UNIVERSIDADE FEDERAL DO ESPÍRITO SANTO SUPERINTENDENCIA DE INFRAESTRUTURA DIRETORIA DE MANUTENCAO DE EDIFICAÇÕES E EQUIPAMENTOS

Ofício nº 072/2019 DMEE/SI/UFES

Assunto: Manutenção no sistema de recalque do sistema de tratamento de resíduos gerados no R.U

Figura 1

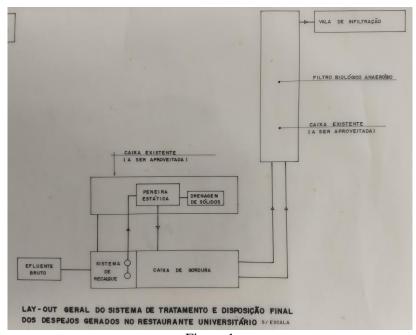
1- O sistema de tratamento de resíduos é composto de sistema de recalque, peneira estática, caixa de gordura, filtro biológico anaeróbio e vala de infiltração, conforme figura 1;
